AUTORIDAD NACIONAL DE LICENCIAS AMBIENTALES

RESOLUCIÓN N° 001351 (05 JUL. 2024)

“Por la cual se modifica la Licencia Ambiental otorgada mediante Resolución 1326 de 5 de agosto de 2020 y se toman otras determinaciones”

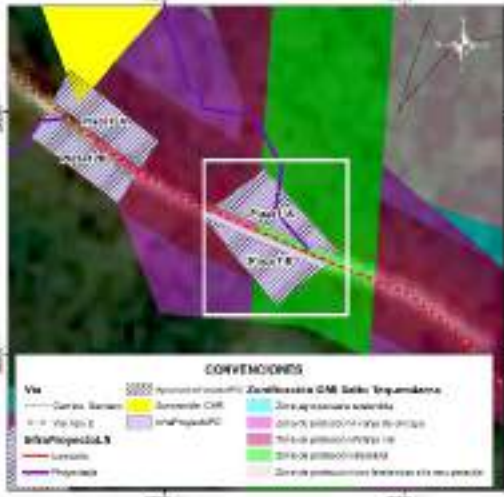
Tipo de obra	Soporte gráfico revisión Equipo Evaluador Ambiental de la ANLA	Consideraciones Equipo Evaluador Ambiental de la ANLA
<p>Acceso a plaza 4N*</p> <p>Plaza 4N</p> <p>Acceso a torre 302N (Se indica acceso peatonal a sitio de torre)</p> <p>Torre 302N</p>		<p>Se valida que para el acceso a la plaza de tendido hay acceso existente, sobre el cual no se requiere permiso de aprovechamiento forestal.</p> <p>Respecto a la torre, la sección del acceso de llegada a la torre se relaciona como acceso existente a un sendero o camino, en cobertura de mosaico de pastos y cultivos. Se identifica que no se requiere permiso de aprovechamiento y que tampoco se tienen restricciones para ingreso con semovientes puesto que no se encuentra dentro del DMI Sector Salto de Tequendama y Cerro Manjui.</p>
<p>Acceso a plaza 5N*</p> <p>(Se indica existencia de acceso peatonal)</p> <p>Plaza de tendido 5N</p>		<p>Comparando la ubicación del acceso con la cartografía base se identifica que el acceso no se asocia a ningún camino o sendero existente, dándose contradicción con la tabla presentada por la Sociedad pero coherencia con la capa InfraProyectoLN, donde se indica que el acceso es proyectado. Se valida que este acceso atraviesa en su recorrido zonas de vegetación secundaria alta, sobre las cuales la Sociedad NO podrá adelantar actividades de tala puesto que no realizó la solicitud de permiso (Recuadros negros).</p>

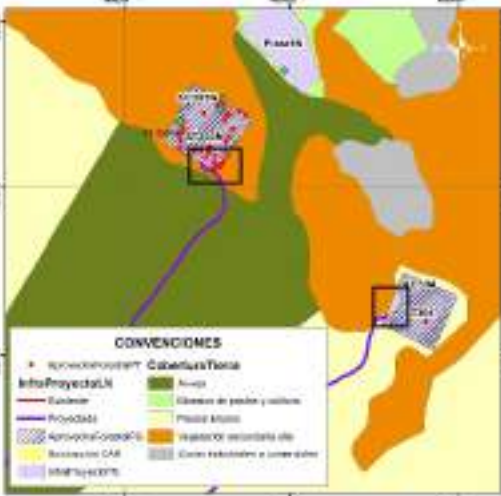
Tipo de obra	Soporte gráfico revisión Equipo Evaluador Ambiental de la ANLA	Consideraciones Equipo Evaluador Ambiental de la ANLA
<p>Acceso a plaza 8</p> <p>(Reportada como acceso peatonal en documento y en capa InfraProyectoL N como acceso existente)**</p> <p>Plaza de tendido 8</p>		<p>Se valida que el acceso específico hasta la plaza de tendido no es existente. Para la plaza de tendido y el acceso no se encuentra sustracción de reserva autorizada por parte de la CAR puesto que la Sociedad no hace su solicitud.</p> <p>Adicionalmente, parte de la plaza y el acceso se ubica en zona de protección absoluta, donde se establece como uso prohibido la ejecución de rocería.</p> <p>Por lo anterior NO es procedente autorizar la infraestructura de la plaza y del acceso al no tener sustracción aprobada y al no ser permitidas las actividades de rocería.</p>
<p>Acceso a plaza 9**</p> <p>(Reportada como acceso peatonal en documento y en capa InfraProyectoL N como acceso existente)</p> <p>Plaza de tendido 9</p>		<p>Se valida que acceso específico hasta plaza de tendido se reporta como camino o sendero, el cual se ubica a 350 m de vía tipo 6 sin pavimentar. Para plaza de tendido y acceso no se encuentra sustracción de reserva autorizada por parte de la CAR puesto que la Sociedad no hace su solicitud.</p> <p>Adicionalmente, parte de la plaza y el acceso se ubica en zona de protección absoluta, donde se establece como uso prohibido la ejecución de rocería.</p> <p>Por lo anterior NO es procedente autorizar la infraestructura de la plaza y del acceso al no tener sustracción aprobada y al no ser permitidas las actividades de rocería.</p>

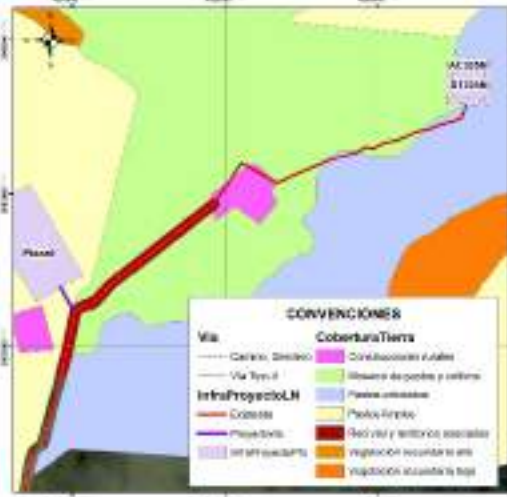
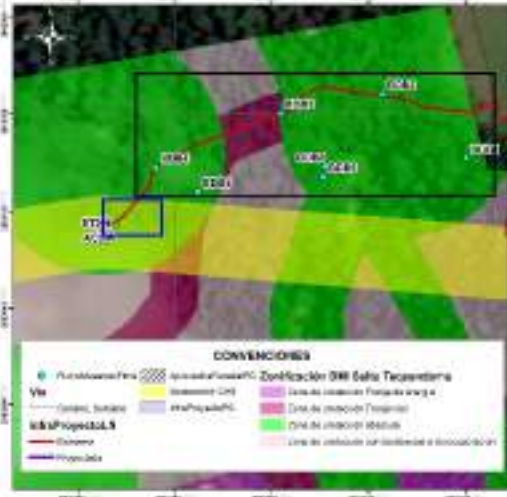
Tipo de obra	Soporte gráfico revisión Equipo Evaluador Ambiental de la ANLA	Consideraciones Equipo Evaluador Ambiental de la ANLA
<p>Acceso a plaza 10 (vía tipo 6 sin pavimentar)**</p> <p>Plaza de tendido 10</p>		<p>Se valida que el acceso específico hasta la plaza de tendido se reporta como vía tipo 6, sin embargo se plantea adecuación con rocería, aspecto que es inconsistente con la definición de la vía existente. La plaza de tendido se ubica en una “zona agropecuaria sostenible” del DIM Salto del Tequendama y Cerro Manjui, para la cual la Sociedad no solicitó sustracción de reserva ante la CAR. Por lo anterior NO es procedente autorizar la infraestructura de la plaza y del acceso al no tener sustracción de reserva.</p>
<p>Acceso a plazas de tendido 11A (camino o sendero desde vía tipo 2) y 11B**</p> <p>Plazas de tendido 11A y 11B</p>		<p>En el documento se relaciona como acceso el Acc-06, sin embargo, en la capa InfraProyectoLN se identifica que el acceso asociado es el Acc-309.</p> <p>Se valida que acceso específico hasta plaza de tendido 11A se relaciona como camino o sendero, para el cual se plantearía adecuación con rocería la cual se establece dentro de la zonificación del DMI Sector Salto del Tequendama y Cerro Manjui como actividad prohibida en zona de protección absoluta. Para plazas de tendido y acceso no se encuentra sustracción de reserva autorizada por parte de la CAR puesto que la Sociedad no hace su solicitud.</p> <p>Por lo anterior NO es procedente autorizar la infraestructura de las plazas y del acceso al no tener sustracción de reserva.</p>

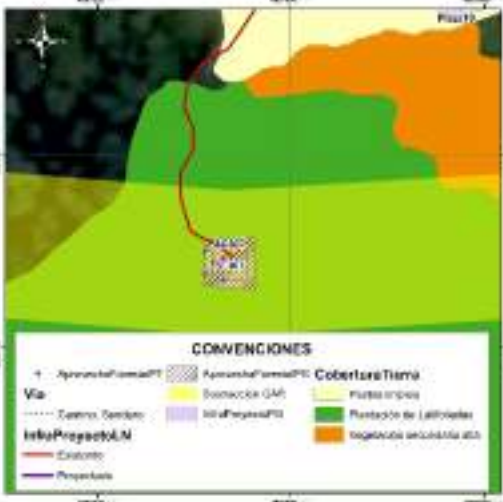
Tipo de obra	Soporte gráfico revisión Equipo Evaluador Ambiental de la ANLA	Consideraciones Equipo Evaluador Ambiental de la ANLA
<p>Acceso a plazas de tendido 12A y 12B***</p> <p>Plazas de tendido 12A y 12B</p>		<p>Se valida que parte de las dos plazas de tendido se encuentran en DMI sin sustracción de reserva autorizada por parte de la CAR, las cuales se ubican en “zona de protección vial”.</p> <p>Teniendo en cuenta el área disponible que se encuentra fuera del DMI, NO es procedente autorizar la infraestructura de la plaza de tendido 12A y solo podría autorizarse el área de la plaza de tendido 12B en el área que se encuentra fuera del DMI, área en la cual se autoriza el permiso de aprovechamiento solicitado.</p>
<p>Acceso a plaza de tendido 13N**</p> <p>Sitio de torre ST313</p>		<p>Se identifica que el acceso, la plaza de tendido y la torre se ubica en unidades de pastizales. El trazado del acceso se ubica sobre las zonas sustraídas, razón por la cual se considera aceptable este acceso siempre y cuando NO se realicen actividades de aprovechamiento forestal, puesto que este permiso no se solicitó.</p>

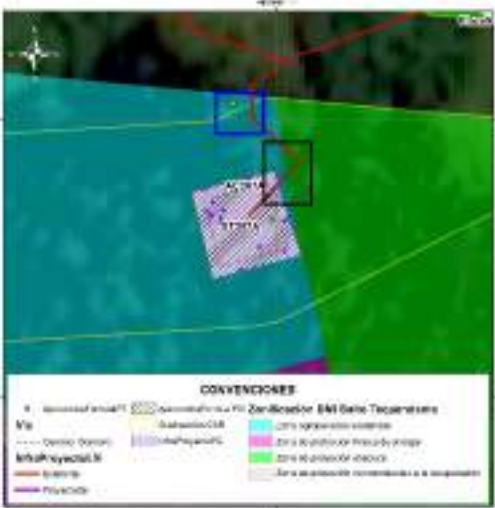
Tipo de obra	Soporte gráfico revisión Equipo Evaluador Ambiental de la ANLA	Consideraciones Equipo Evaluador Ambiental de la ANLA
<p>Acceso a plaza (vía tipo 5)*</p> <p>Plaza de tendido 14</p>	 <p>CONVENCIONES</p> <ul style="list-style-type: none"> Vía: Vía Tipo 5 InfraProyectoLN Bosques Proyectos Reservación con Zonificación DER Sateo Tequecansá Zona expuesta sensible Zona de protección faja de campo Zona de protección faja de río Zona de conservación Zona de protección tendidos e instalaciones 	<p>Se valida que la parte central de la plaza de tendido se encuentra en DMI para la cual la Sociedad no realizó solicitud de sustracción y por tanto no tiene autorización por parte de la CAR. En este sentido, NO es procedente autorizar la infraestructura de la plaza de tendido 14.</p>
<p>Accesos a sitios de torre ST303N y ST304*</p> <p>Sitios de torre ST303N y ST304</p>	 <p>CONVENCIONES</p> <ul style="list-style-type: none"> Proyecto de torre InfraProyectoLN Bosques Proyectos Reservación CAR InfraProyectoLN Cabecera Total Arroyo Clasificación de pastos y cultivos Pastos limpios Reservación secundaria de Corte reforestación a conservar 	<p>Comparando la ubicación de los accesos con la cartografía base se identifica que no se asocian a ningún camino o sendero existente, quedando identificada una contradicción con la tabla presentada por la Sociedad pero coherencia con la capa InfraProyectoLN donde se indica que el acceso es proyectado. Se valida que estos accesos se ubican en su mayoría en cultivos de arveja y en pastos limpios, no siendo necesario ejecutar actividades de aprovechamiento forestal para estos tramos.</p> <p>Para el caso del acceso al ST303N y una parte del ST304, se identifica cruce con parches de vegetación secundaria alta (ver recuadros negros) para los cuales la Sociedad NO podrá adelantar actividades de tala puesto que no realizó la solicitud de permiso.</p>

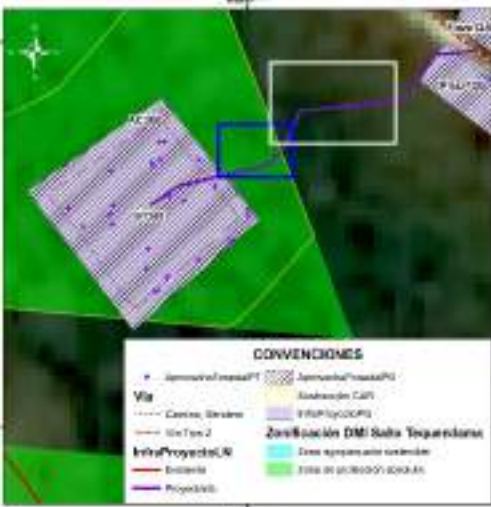
Tipo de obra	Soporte gráfico revisión Equipo Evaluador Ambiental de la ANLA	Consideraciones Equipo Evaluador Ambiental de la ANLA
<p>Acceso a ST305N*</p> <p>Sitio de torre ST305N</p>	 <p>CONVENCIONES</p> <p>Vía</p> <ul style="list-style-type: none"> Carrero, Delineado Vía Tipo II InfraProyecto LN Cosecha Proyecto de InfraProyecto <p>Cobertura Tierra</p> <ul style="list-style-type: none"> Construcción rural Siembra de pastos y cultivos Pastos arbolados Pastos simples Reserva y territorios asociados Vegetación secundaria en Vegetación secundaria en 	<p>Revisando con la cartografía base se identifica que el acceso no es existente sino que se relaciona con la existencia de un camino o sendero que atraviesa unidades de mosaico de pastos y cultivos, pastos arbolados y construcciones rurales (ubicadas a 110 m del sitio de torre). Teniendo en cuenta que la Sociedad no solicita permiso de aprovechamiento forestal, en este acceso y en la torre NO podrá adelantar actividades de tala de ningún individuo que pueda encontrarse de manera aislada (pastos arbolados).</p>

<p>Acceso a ST306</p> <p>(Se menciona en documento y en cartografía base como acceso peatonal)*</p>	 <p>CONVENCIONES</p> <p>Vía</p> <ul style="list-style-type: none"> Carrero, Delineado Vía Tipo II InfraProyecto LN Cosecha Proyecto de InfraProyecto <p>Cobertura Tierra</p> <ul style="list-style-type: none"> Construcción rural Siembra de pastos y cultivos Pastos arbolados Pastos simples Reserva y territorios asociados Vegetación secundaria en Vegetación secundaria en 	<p>Durante la visita de evaluación se validó que no existe camino o sendero reportado en cartobase y que la condición de la vegetación es de tipo denso, lo cual es consistente con la cobertura registrada (Bosque denso). Adicionalmente, se identifica que en el área trazada para el acceso, existen individuos de especies en veda, los cuales no están siendo incluidos en solicitud de aprovechamiento forestal (ver cuadro azul).</p> <div data-bbox="974 1260 1177 1533" data-label="Image"> </div> <p>Individuo fustal ubicado en tramo de llegada del acceso (No solicitado en aprovechamiento forestal) Coordenadas 4°34'12" N, 74°17'15" W.</p> <p>De igual manera, en el tramo del acceso la Sociedad registra a las parcelas BDB4, BDB3 y BDB2 (Ver cuadros negros), en las cuales reporta 100 individuos fustales, de estos 23 obedecen a la especie <i>Cyathea sp.</i> y 35 a la</p>

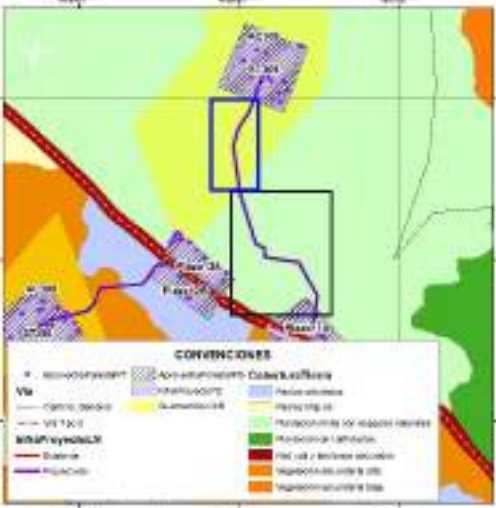
Tipo de obra	Soporte gráfico revisión Equipo Evaluador Ambiental de la ANLA	Consideraciones Equipo Evaluador Ambiental de la ANLA
		<p>especie <i>Quercus humboldtii</i>, ambas especies en veda nacional.</p> <p>Sumado a esto, no se encuentra sustracción de reserva autorizada por parte de la CAR puesto que la Sociedad no hace su solicitud para los accesos y tampoco realiza solicitud de aprovechamiento forestal aun cuando fue requerido. Adicionalmente, parte del acceso se ubica en zona de protección absoluta, donde se establece como uso prohibido la ejecución de rocería. Por lo anterior NO es procedente autorizar el acceso al no tener sustracción aprobada, no haber solicitado permiso de aprovechamiento forestal y no ser permitidas las actividades de rocería.</p>
<p>Acceso a ST307 (Se menciona en documento y en cartografía base como acceso peatonal)*</p>		<p>Durante la visita de evaluación se validó que no existe camino o sendero reportado en cartobase y que la condición de la vegetación se asocia a plantaciones de latifoliadas con vegetación arbórea densa producto de la recuperación del área con presencia de especies en veda. Resultado de ello, la Sociedad para el sitio de torre (relacionado en cobertura plantación de latifoliadas) solicita permiso de aprovechamiento forestal para seis (6) individuos de <i>Quercus humboldtii</i> (especie en veda nacional), no obstante, para el acceso omite la solicitud de permiso de aprovechamiento forestal no siendo procedente la autorización de intervención en acceso.</p> <p>Sumado a esto, en parte del acceso no se encuentra sustracción de reserva autorizada por parte de la CAR puesto que la Sociedad no hace</p>

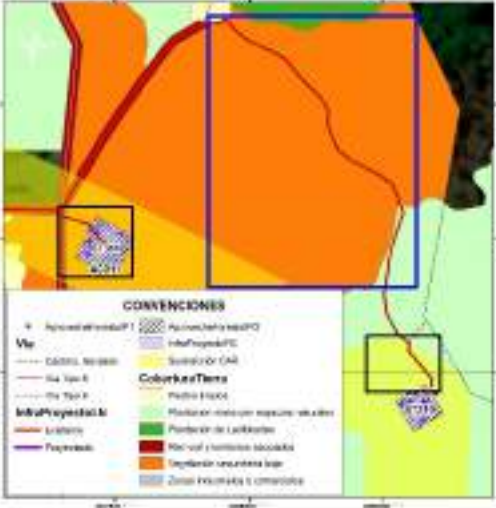
Tipo de obra	Soporte gráfico revisión Equipo Evaluador Ambiental de la ANLA	Consideraciones Equipo Evaluador Ambiental de la ANLA
		<p>su solicitud para los accesos. Por lo anterior NO es procedente autorizar el acceso al no tener sustracción aprobada y no haber solicitado permiso de aprovechamiento forestal.</p>
<p>Acceso a ST307A (Se menciona en documento y en cartografía base como acceso peatonal)*</p>		<p>Durante la visita de evaluación se validó que no existe camino o sendero reportado en cartobase y que la condición de la vegetación se asocia a plantaciones de latifoliadas con vegetación arbórea densa producto de la recuperación del área con presencia de especies pioneras. Resultado de ello, la Sociedad para el sitio de torre (relacionado en la misma cobertura) solicita permiso de aprovechamiento forestal para 16 individuos fustales, no obstante, para el acceso omite la solicitud de permiso de aprovechamiento forestal no siendo procedente la autorización de intervención en acceso. Adicionalmente, en la visita de evaluación se identificó que en el área trazada para el acceso, existen individuos fustales, los cuales no están siendo incluidos en solicitud de aprovechamiento forestal (ver cuadro azul).</p> <p>Sumado a esto, en parte del acceso no se encuentra sustracción de reserva autorizada por parte de la CAR puesto que la Sociedad no hace su solicitud para los accesos y adicionalmente, parte del acceso se ubica en zona de protección absoluta, donde se establece como uso prohibido la ejecución de rocería (ver cuadro negro). Por lo anterior NO es procedente autorizar el acceso al no tener sustracción aprobada, no haber solicitado permiso de aprovechamiento forestal y no</p>

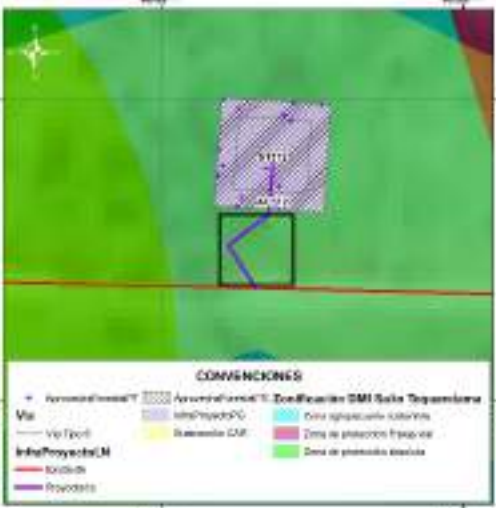
Tipo de obra	Soporte gráfico revisión Equipo Evaluador Ambiental de la ANLA	Consideraciones Equipo Evaluador Ambiental de la ANLA
<p>Acceso a ST308</p> <p>(Acceso mencionado como proyectado en capa InfraProyectoLN y como sendero/camino en cartobase)*</p>		<p>ser permitidas las actividades de rocería.</p> <p>Durante la visita de evaluación se validó que no existe camino o sendero reportado en cartobase y que la condición de la vegetación se asocia vegetación secundaria alta. Resultado de ello, la Sociedad para el sitio de torre (relacionado en la misma cobertura) solicita permiso de aprovechamiento forestal para 36 individuos fustales, no obstante, para el acceso omite la solicitud de permiso de aprovechamiento forestal no siendo procedente la autorización de intervención en acceso. Adicionalmente, en la visita de evaluación se identificó que en el área trazada para el acceso, existen individuos fustales, los cuales no están siendo incluidos en solicitud de aprovechamiento forestal (ver cuadro azul).</p> <p>Sumado a esto, en área por fuera del DMI (ver recuadro blanco) tampoco se solicita permiso de aprovechamiento aun cuando la cobertura es vegetación secundaria alta. Por lo anterior NO es procedente autorizar el acceso al no haber solicitado permiso de aprovechamiento forestal para su intervención.</p>

Tabla 61 Zonificación de Manejo Ambiental definida por la ANLA

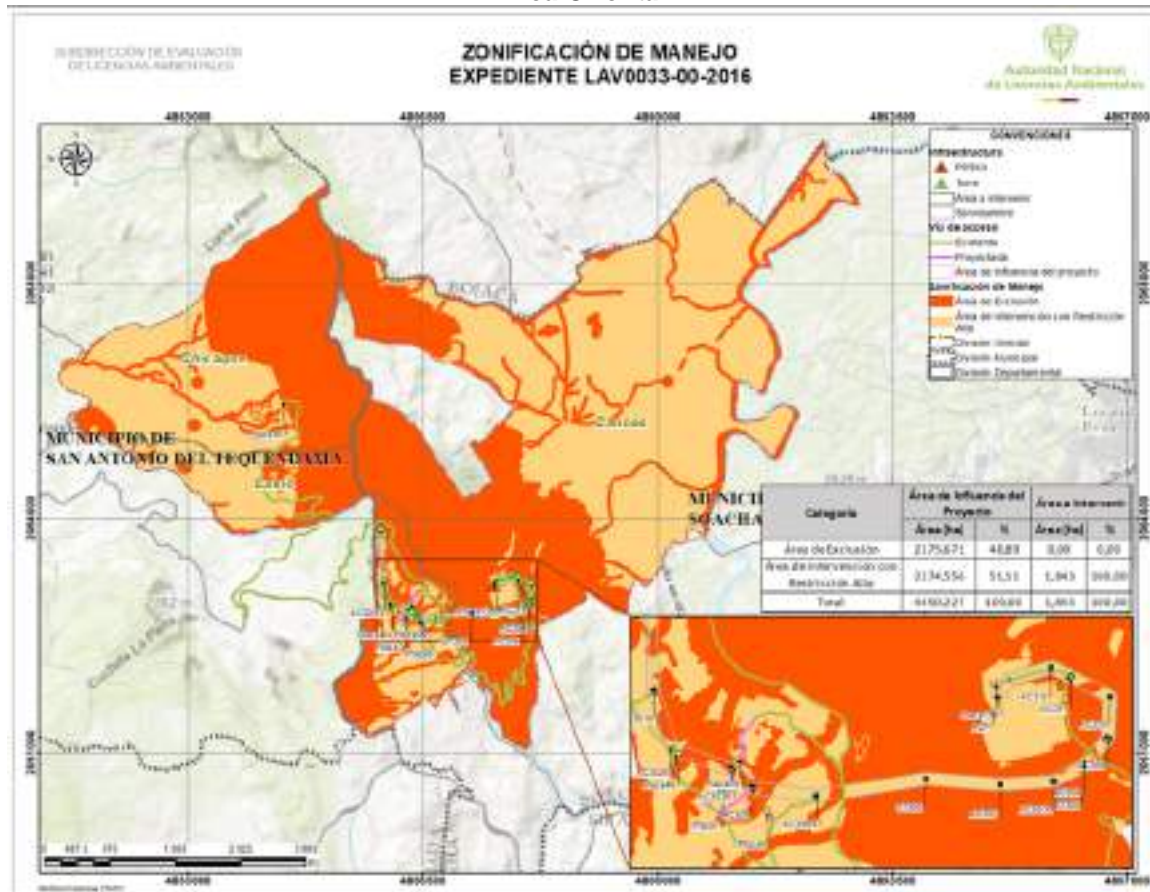
A continuación, se presenta la tabla y figura de la zonificación de manejo ambiental ajustada de acuerdo con las consideraciones de esta Autoridad Nacional para la modificación de la licencia ambiental del proyecto UPME 01 de 2013 (Subestación Norte 500 KV y Líneas de Transmisión Norte - Tequendama 500 KV y Norte Sogamoso 500 kV) – como primer refuerzo de red 500 KV del Área Oriental.
